改善箇所説明図

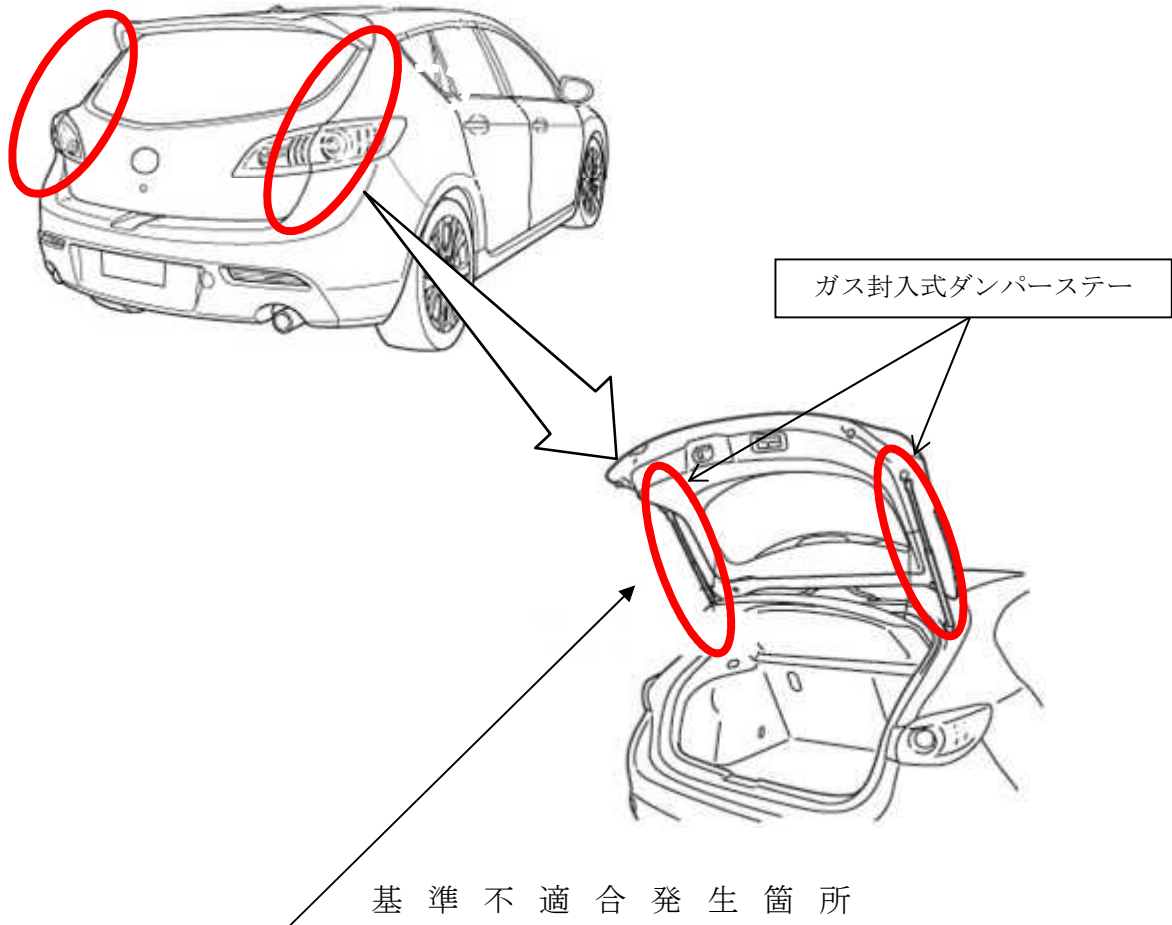
リヤゲートのガス封入式ダンパーステアにおいて、外筒のエンドキャップ部の塗装が不適切なため、塩害地域の塩分の影響で腐食することがある。そのため、そのままの状態で使用を続けると、腐食が進行し、外筒が膨らみ、エンドキャップが割れ、リヤゲートを開く際に外筒が破裂し、最悪の場合、周囲の人が負傷するおそれがある。

全車両、当該ダンパーステアを対策品と交換する。

識別：運転席側ダンパーステアに黄ペンを塗布する。
